**ENQUÊTE PUBLIQUE
du 3 janvier au 4 février 2019**

***relative à la demande de renouvellement et d'extension de l'autorisation
d'exploiter une carrière alluvionnaire à VILLEMANOUCHE (89), présentée par les
sociétés CEMEX granulats et DLB, conjointes et solidaires***

**PROCES VERBAL DE SYNTHESE
DES OBSERVATIONS RECUEILLIES**

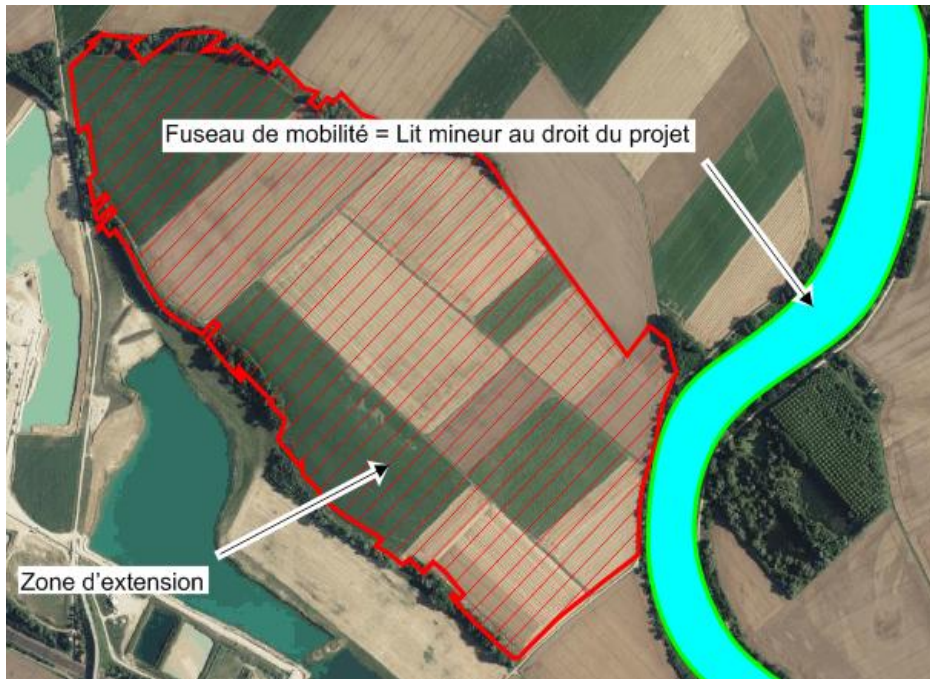
Comment démontrer dans ces conditions, à partir des 4 espaces de mobilité différents apparaissant à la figure 11 page 46 de l'étude d'impact, que ce projet ne se situe pas en zone rouge du SDC ?

Pour mémoire, à l'article 11 de l'arrêté ministériel du 22 septembre 1994 modifié, au paragraphe II de l'alinéa 11.2, il est prescrit que : « II. Les exploitations de carrières en nappe alluviale dans le lit majeur ne doivent pas créer de risque de déplacement du lit mineur, faire obstacle à l'écoulement des eaux superficielles ou aggraver les inondations.

Les exploitations de carrières de granulats sont interdites dans l'espace de mobilité du cours d'eau.

L'espace de mobilité du cours d'eau est défini comme l'espace du lit majeur à l'intérieur duquel le lit mineur peut se déplacer. L'espace de mobilité est évalué par l'étude d'impact en tenant compte de la connaissance de l'évolution historique du cours d'eau et de la présence des ouvrages et aménagements significatifs, à l'exception des ouvrages et aménagements à caractère provisoire, faisant obstacle à la mobilité du lit mineur. Cette évaluation de l'espace de mobilité est conduite sur un secteur représentatif du fonctionnement géomorphologique du cours d'eau en amont et en aval du site de la carrière, sur une longueur minimale totale de 5 kilomètres. »

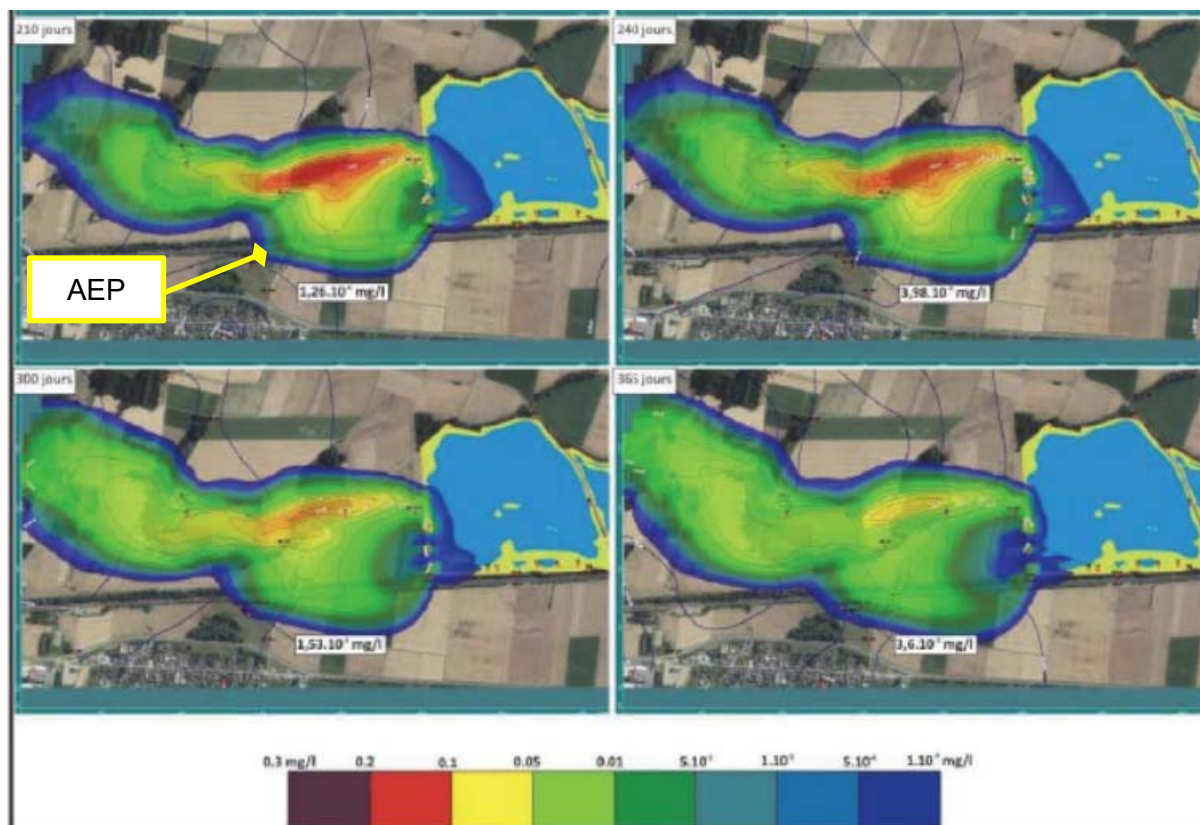
La modélisation piézométrique réalisée par Sciences Environnement montre que l'incidence du projet sera restreinte à son environnement proche et n'affectera pas quantitativement la ressource AEP (figure 15).

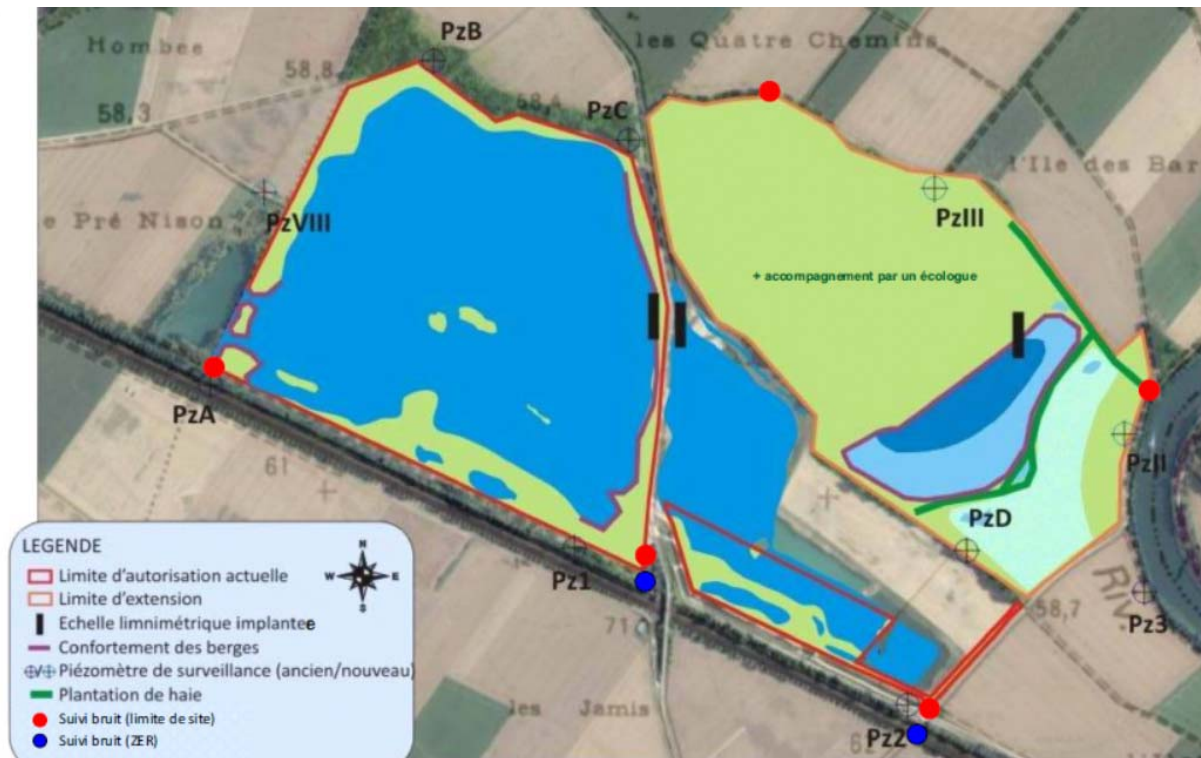
Attention : les concentrations en naphthalène données par Sciences Environnement dans sa modélisation (figure ci-dessus) doivent être diminuées d'un facteur 100. En effet, une mauvaise lecture du tableau 6 de son rapport, lui fait attribuer au naphthalène 80% de la composition massique d'un diesel alors qu'il s'agit de 0,8%. La concentration du panache atteignant le captage AEP de Champigny sera donc de $1,26 \cdot 10^{-6}$ mg/l ($0,0012 \mu\text{g/l}$) et non de $1,26 \cdot 10^{-4}$ mg/l comme annoncé par le bureau d'études. La valeur rectifiée est inférieure à la norme de qualité pour les eaux potables qui dit que la teneur en pesticides doit être inférieure à $0,1 \mu\text{g/l}$. La teneur en naphthalène modélisée ne remet donc pas en cause la potabilité de la ressource.

Piezomètres : implantation prévue dans l'étude d'impact (Tome 3, figure 40).

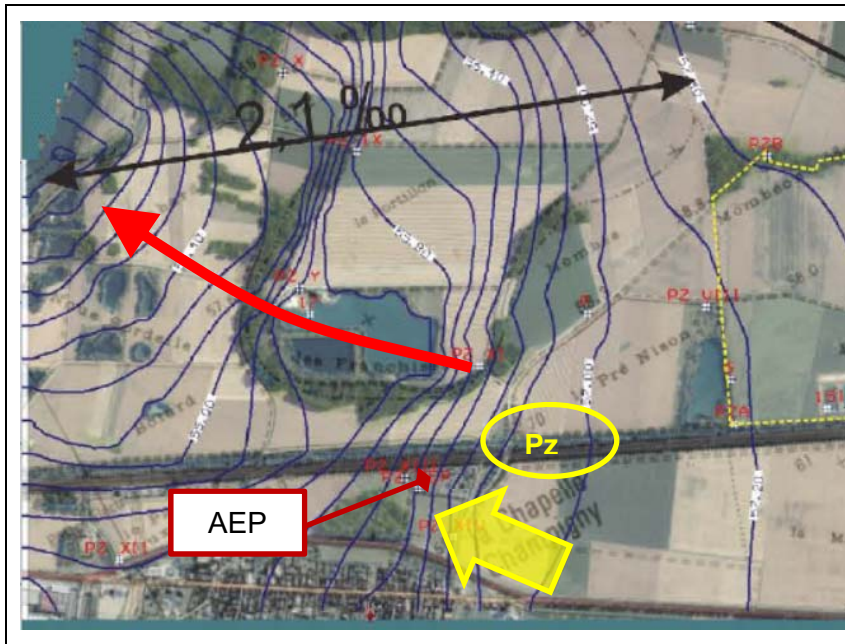
Dans cette localisation, ils ne peuvent servir à suivre un éventuel panache de pollution ni à résorber celle-ci.

Par conséquent je préconise de positionner au moins un des trois nouveaux piézomètres (le PzVIII par exemple) entre la carrière et le captage dans le secteur indiqué ci-dessous.

Zone d'implantation proposée pour l'un des trois piézomètres (ovale jaune).

PLAN DE SITUATION

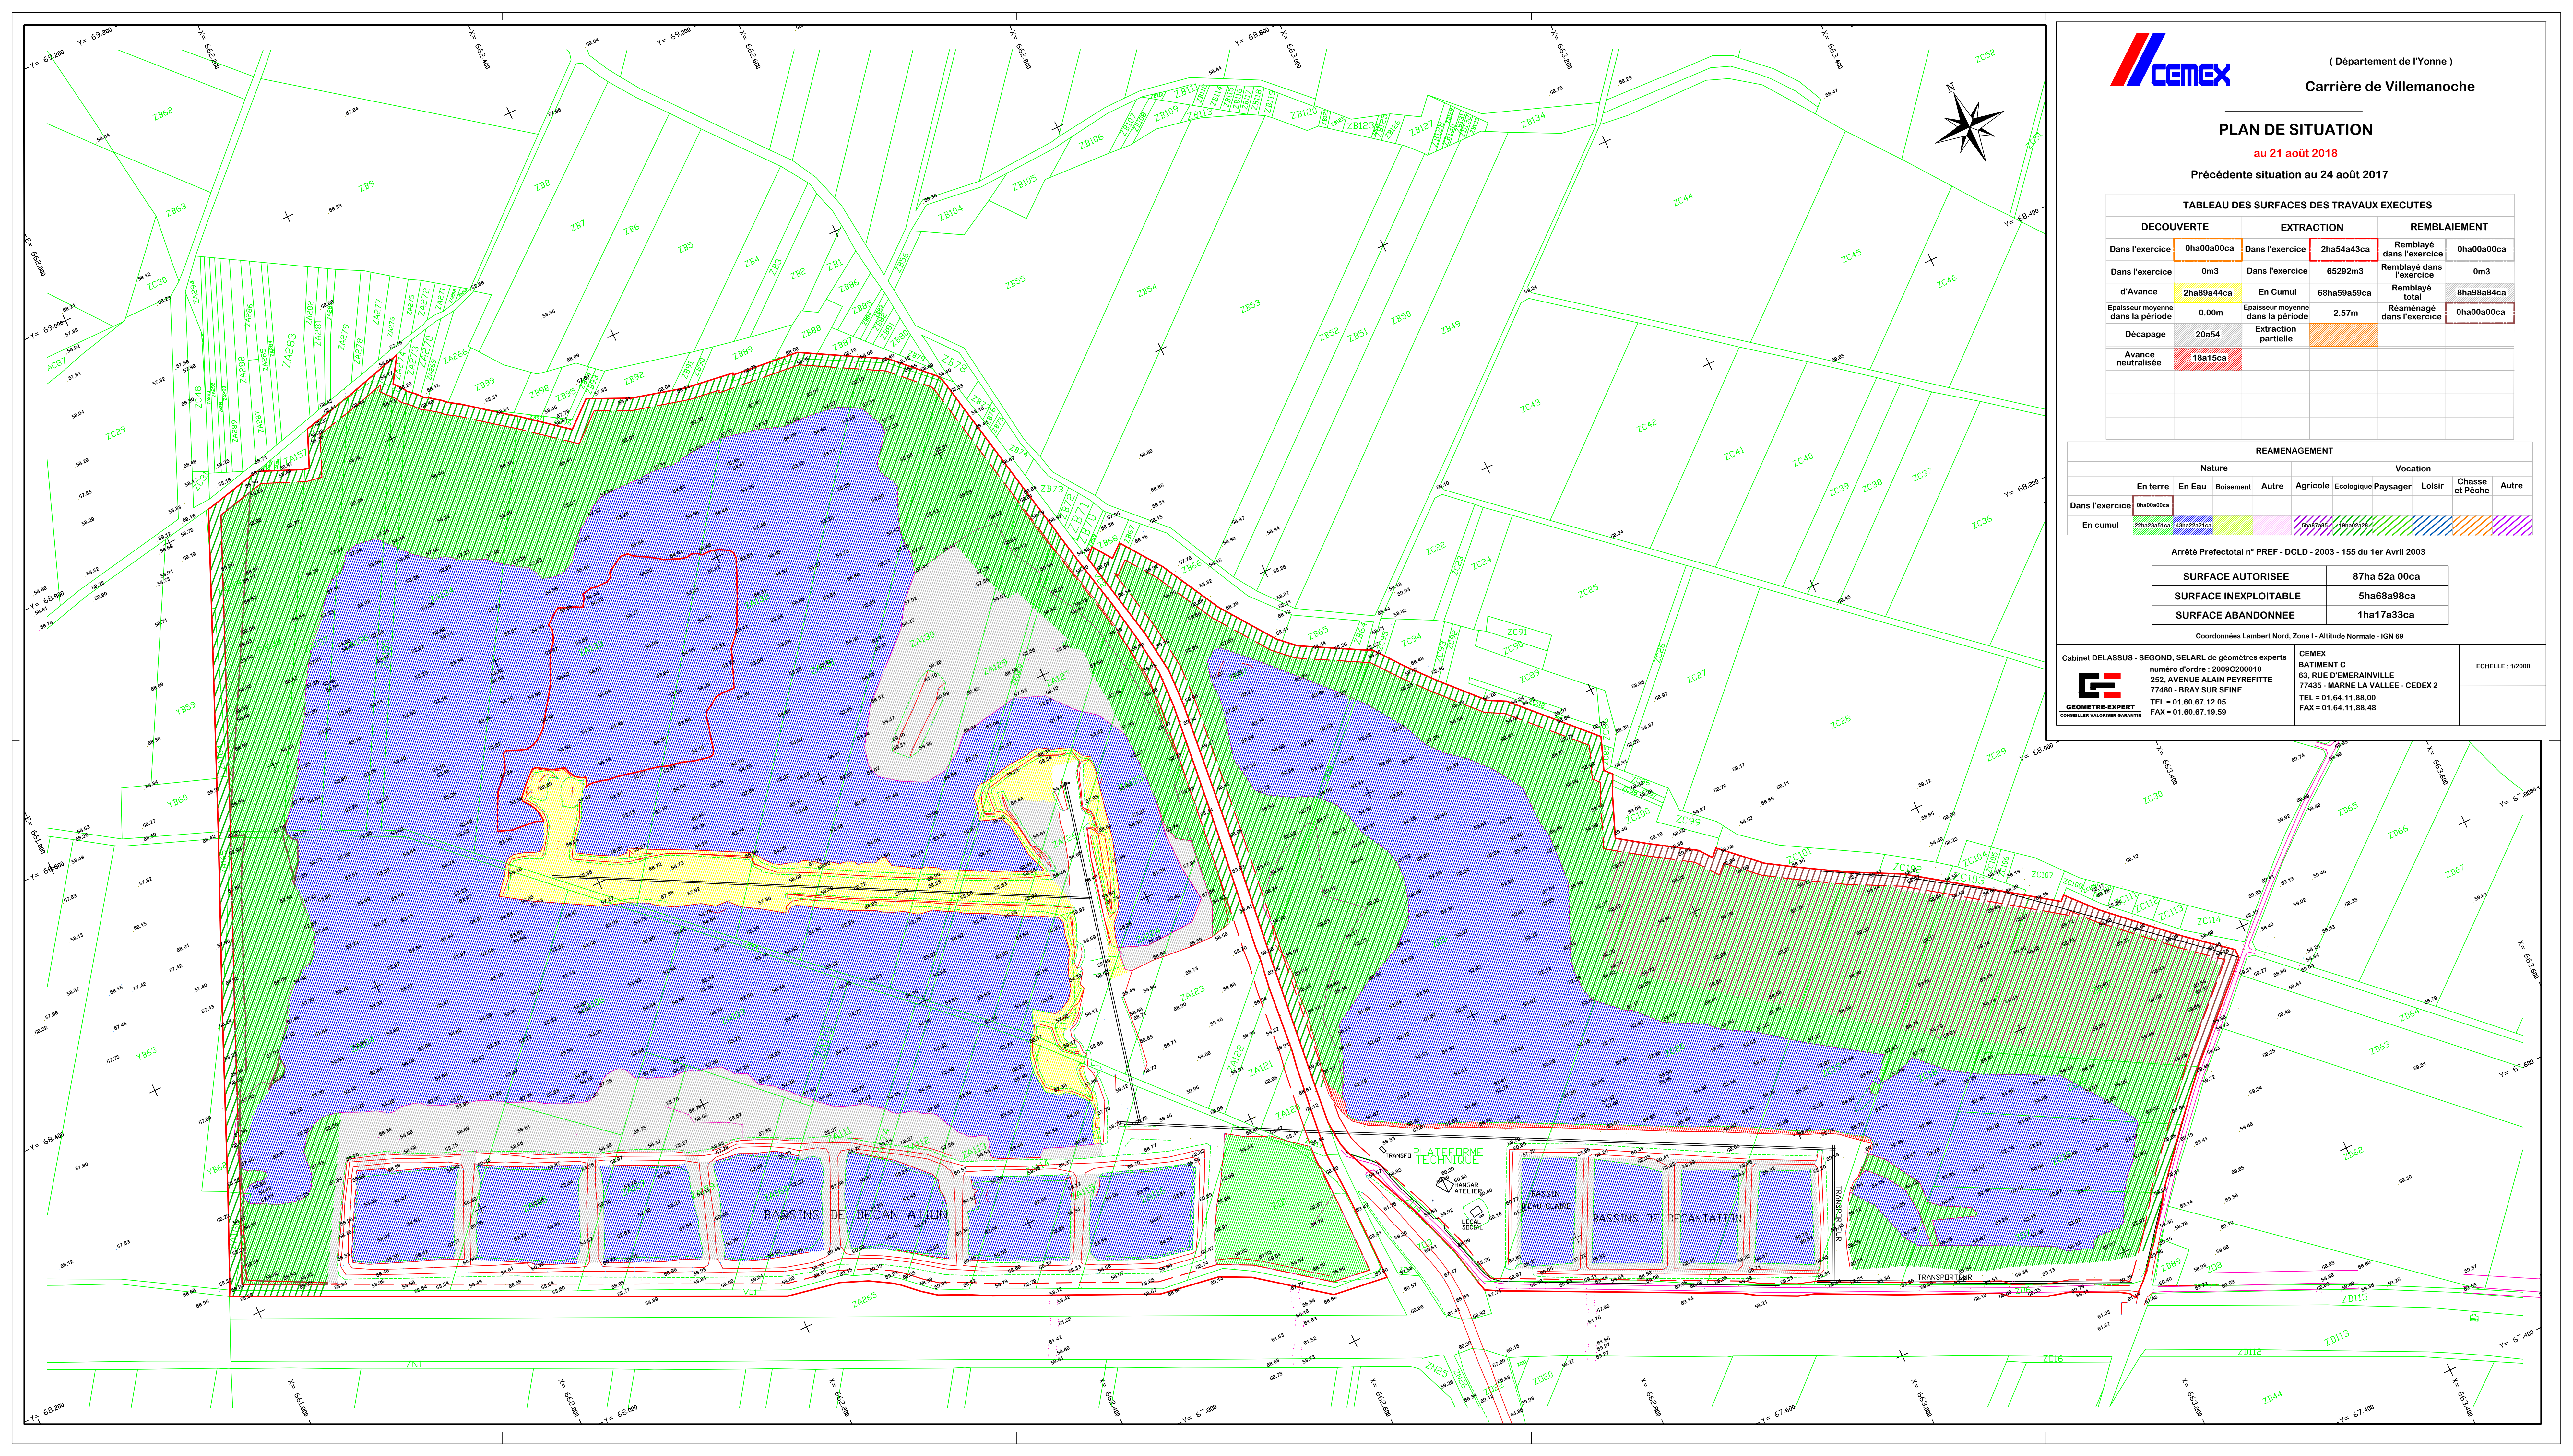
Dans les questions du commissaire enquêteur, préalables à l'ouverture de l'enquête publique, il avait été demandé que le dossier soit complété par un document à jour de la situation actuelle des terrains exploités.

Dans sa réponse à la MRAE, le maître d'ouvrage a adressé un plan de situation au 21 août 2018 ainsi qu'une nouvelle photo aérienne mais celle-ci ne correspond toujours pas, loin s'en faut, à la réalité de ce jour car elle fait apparaître des terrains inexploités sur plus du tiers de la partie autorisée.

Nous joignons le dernier plan de situation d'août 2018 à la présente réponse ainsi qu'une vue aérienne du site réalisée par drone en février 2019 (Cf. Annexe 10).
